Doplňek technické zprávy v rámci revize DPS č.K1-1, K2-2 dle Smlouvy o dílo ze dne 18.2. 2015 řešící:

Název akce:	Oprava a rekonstrukce areálu klášterů Český Krumlov – část areál bývalého kláštera řádu sv. Kláry
Místo akce:	Český Krumlov, areál mezi ulicemi Latrán a Pivovarská k.ú. Český Krumlov, 622931 p.č.766/1 – K1, K3 p.č.711/1 – K2 p.č.712 – K4 p.č.766/2 – K5
Stavebník:	Město Český Krumlov náměstí Svornosti 1, 381 01 Český Krumlov IČ: 00245836
Partneři projektu:	Městské divadlo Český Krumlov IČ: 65006267 Horní ul. 2, 381 01 Český Krumlov Kontaktní osoba/ředitel: Jan Vozábal Tel.: 602 331 162 E-mail: jan.vozabal@divadlock.cz Manažer projektu: Ing. Kateřina Slavíková Tel.: 602 308 852 E-mail: katerina.slavikova@divadlock.cz
Generální projektant:	<u>Sdružení pro zpracování projektové dokumentace akce opravy a rekonstrukce areálu klášterů Český Krumlov – část areál bývalého kláštera řádu sv. Kláry</u> <i>Masák & Partner s.r.o.:</i> Ing. arch. Jakub Masák autorizovaný architekt bez specifikace oboru č. autorizace: 03 086 Rooseveltova 39/575, Praha 6, 160 00 tel.: 777 121 003 e-mail: masak@masak-partner.com <i>Metropjekt Praha, a.s.</i> Ing. David Krása – místopředseda představenst

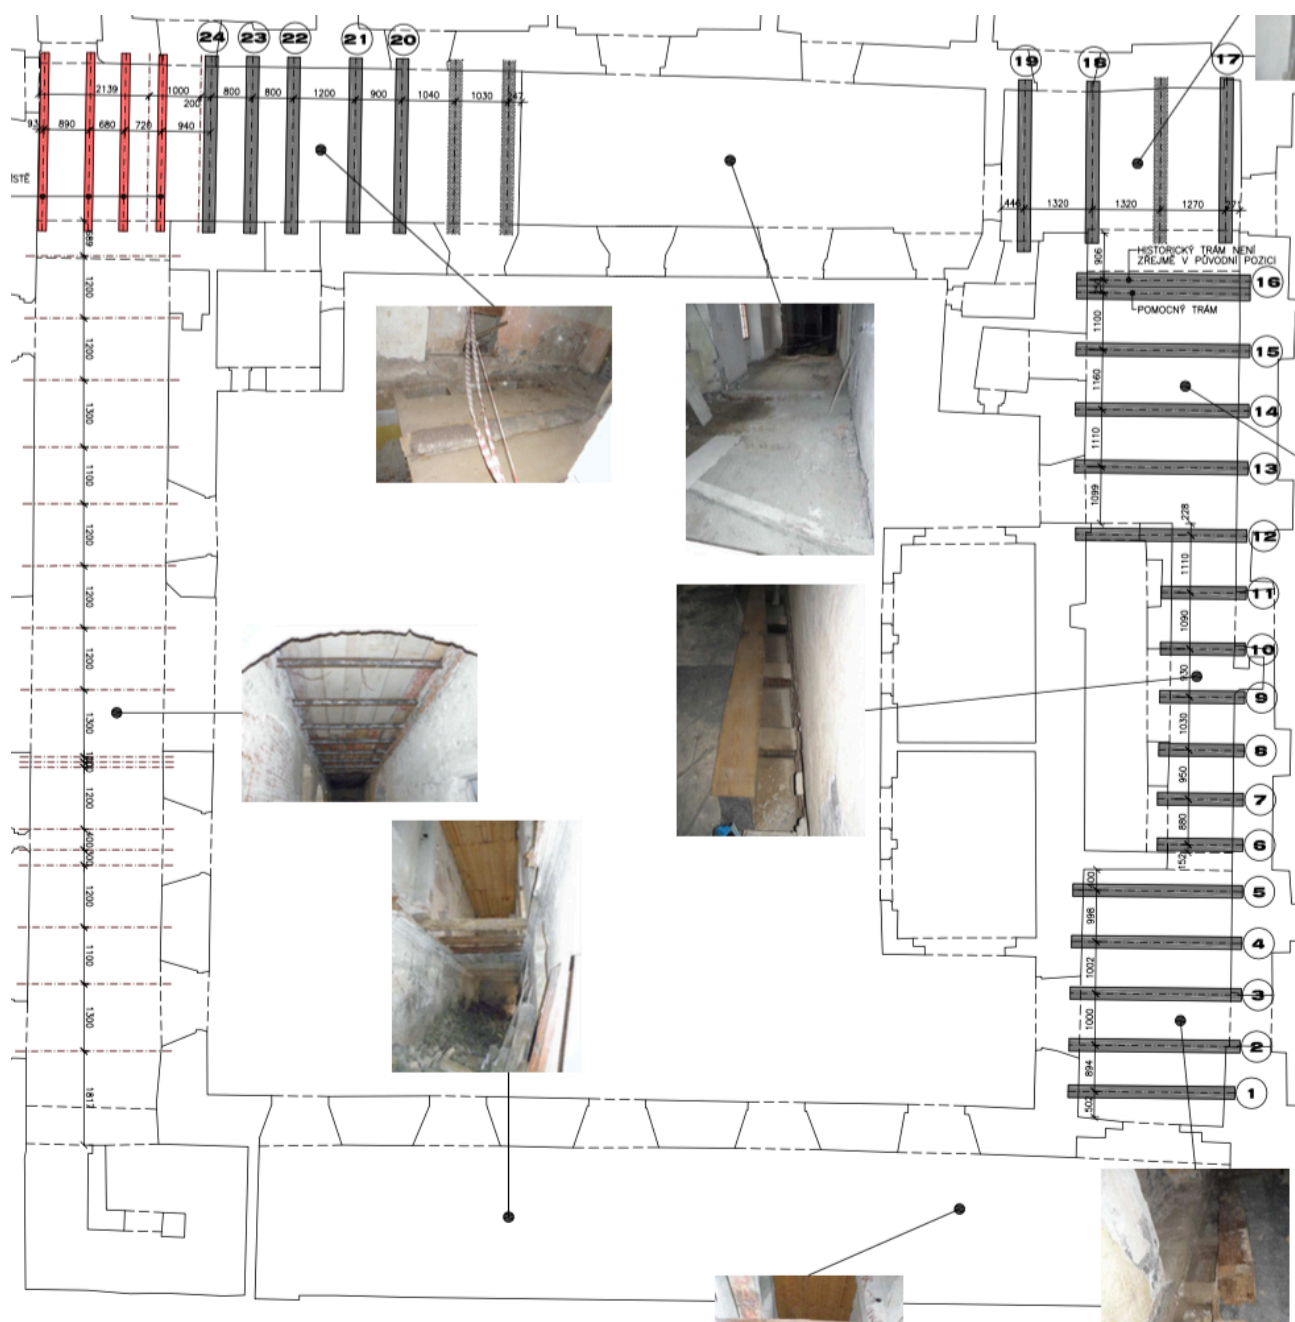
V rámci stavby a návaznosti na objevené gotické sklepy (viz.níže) je navržena úprava výšek nových podlah v části 1.NP (v závorce poznámka s popisem změny):

Výška podlahy v DPS 10/2011	Nově navržená výška
K1-1-014 0,000	+0,150 (z důvodu zastropení
sklepů, v části chodby nově navržená rampa 4,2% od vstupních dveří)	
K1-1-015 +0,250	+0,150
K1-1-016 +0,250 (prkenná)	+0,150 (cihelná dlažba)
K1-1-017a +0,250	+0,150
K1-1-017b +0,250	+0,150
K1-1-018 +0,250	+0,150
K1-1-020 +0,250 (prkenná)	+0,150 (cihelná dlažba)
	+0,300 (cihelná dlažba – schod
	z důvodu klenebního pásu
	v podlaze)
K1-1-021 +0,250	+0,150
K1-1-022 +0,250	+0,150
K1-1-025 +0,020 (prkenná)	+0,200 (z důvodu zastropení
sklepů, cihelná dlažba)

Nad trámem č. 20 je vložen v chodbě 2.NP schod:

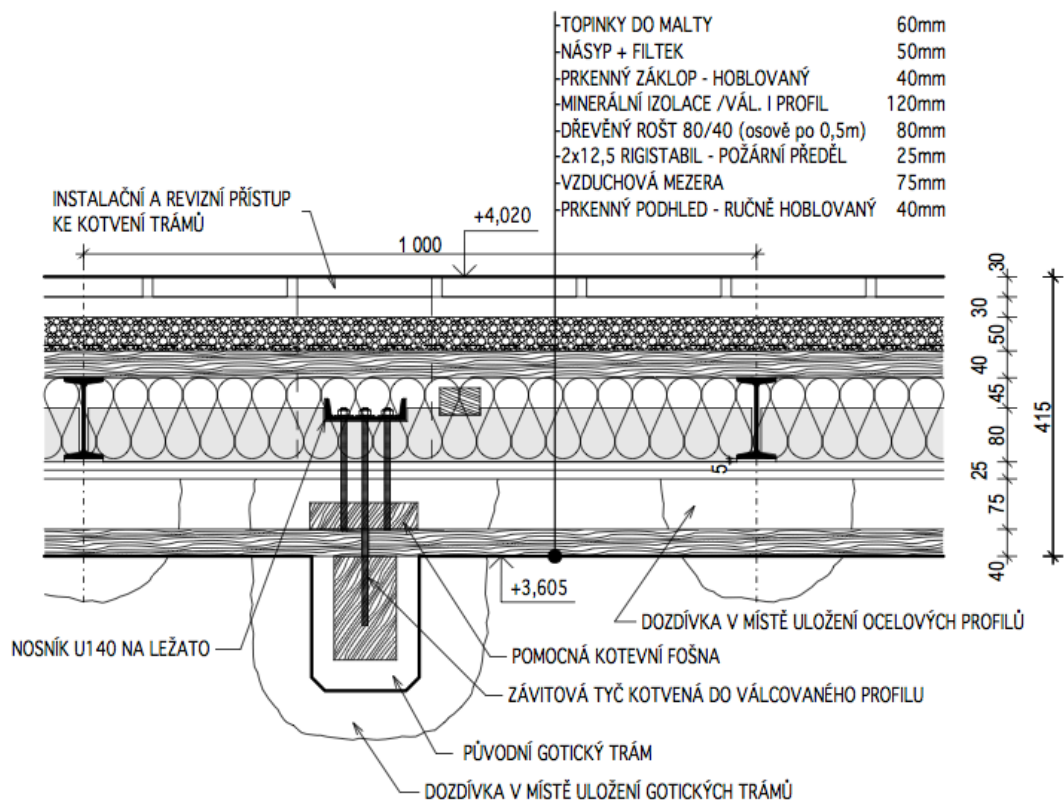
Gotické trámy nejsou na navrhovaný provoz unosné. Z tohoto důvodu je nutné nad nim realizovat novou stropní konstrukci, která bude zároveň požárním předělem mezi požárními úseky. Stropní konstrukce je navržena z ocelových I profilů. V místě stropních trámů č.20 – 24 je navržena snížená skladba:

Řešení v místě schodišťové stěny:

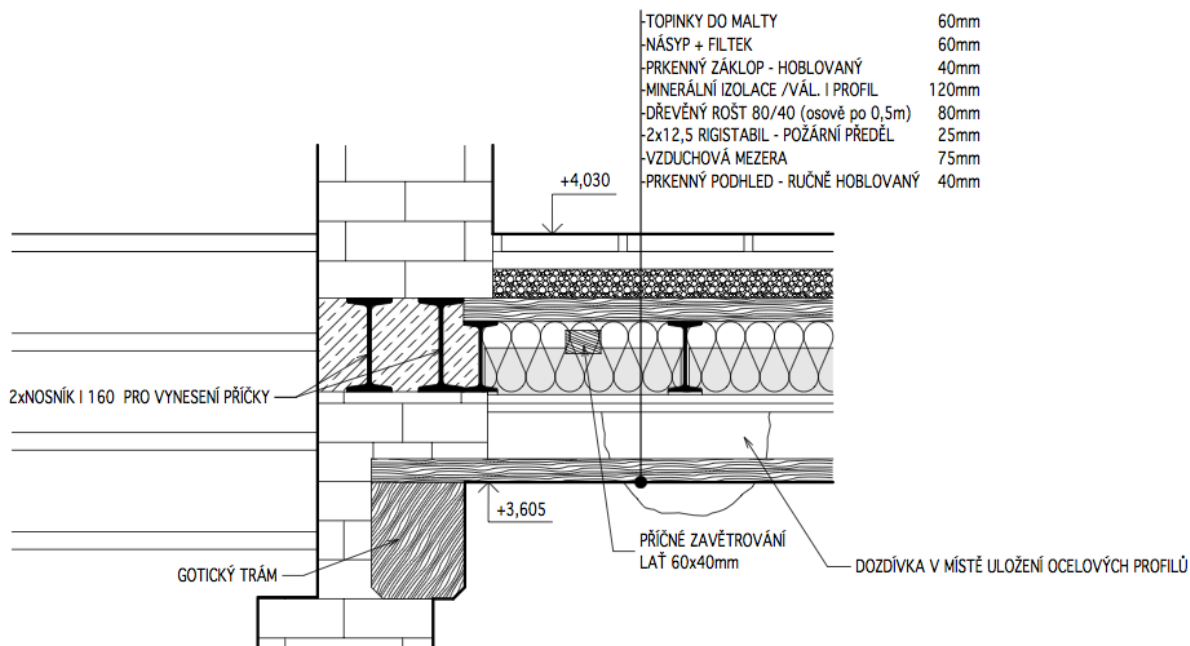
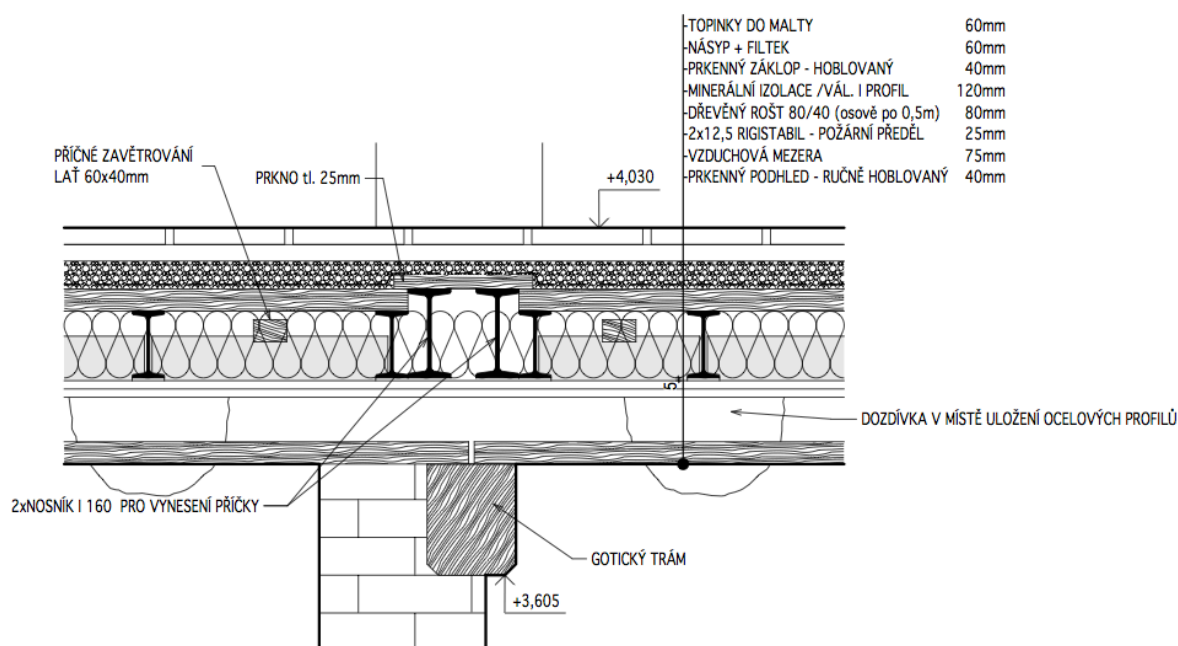
Detail vyvšení trámů č.17 – 19 z důvodu špatné únosnosti i po restaurování a vložení protéz:

Vkládaný prkenný podhled (záklop) z ručně hoblovaných prken je na trámy pokládán po cca 1m kusech (dle rozteče trámů), prkno o délce 4 m bude rozřezáno a instalováno na trámy v řadě za sebou tak, aby průběžně pohledově navazovalo, záklop je položen volně z důvodu ventilace, dilatace a revidovatelnosti dutiny a požárního předělu nad gotickými trámy, prkna mají dle analogie původního záklopu zkosené hrany pod úhlem 45°. V projektu je navržen záklop ze 100% z nového masivního dřeva o šířce 300 – 400 mm, původní záklop se zachoval z cca 15% plochy, po jeho ořezání napadených částí dřevokaznou houbou a chemické sanaci bude na stavbě rozhodnuto o jeho příp.využití např.v místnosti K1-1-038.

Replika biedermaierových kachlových kamen K1-2-007 (nahrazují v DPS navržený typový výrobek „empírových“ kamen) – X49:

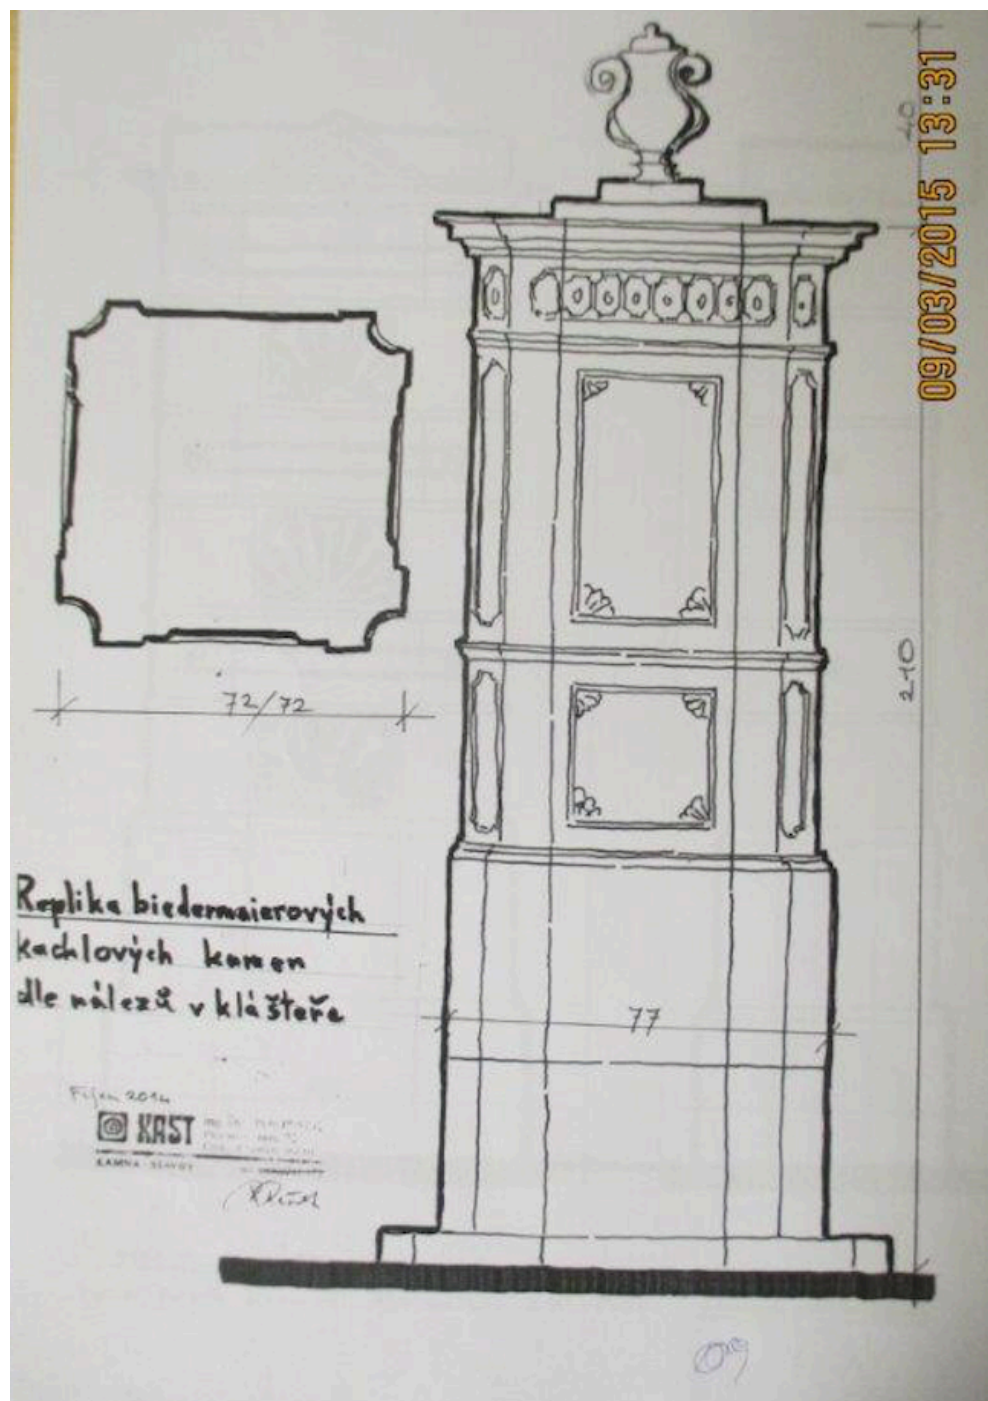
V souladu s projektem vybavení interiérů (dle zadání zadavatele) a s ohledem na fragmenty dochovaného vybavení daných interiérů, byly jako vhodné a možné, vybrány tři typy kachlových kamen:

29. doplnění kované mříže do parteru mezi objekty K3 a K1 (Z117)

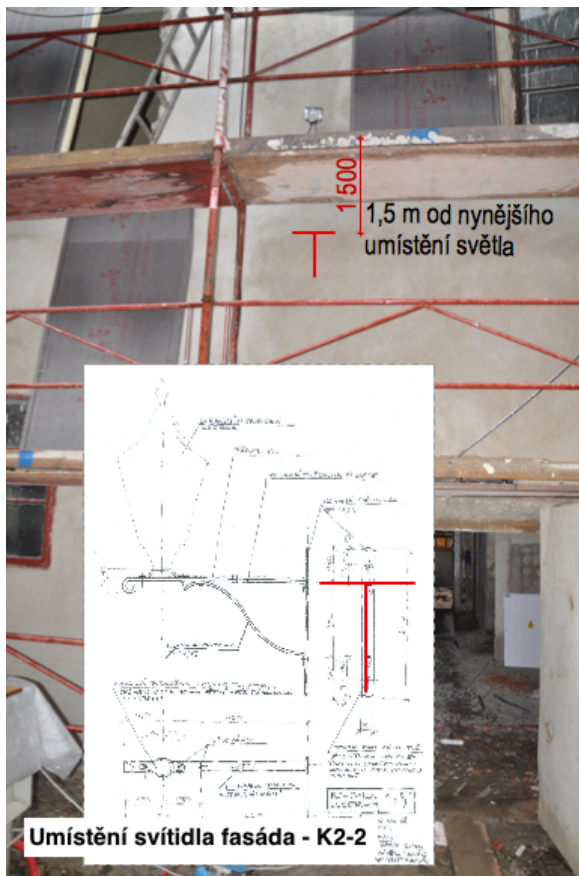
Na základě požadavku zadavatele je z důvodu zamezení přístupu do úzké uličky (K1-K3) mimo provozní dobu objektu navržena historizující (kovaná, oblouková, provlíkaná) mříž Z117.
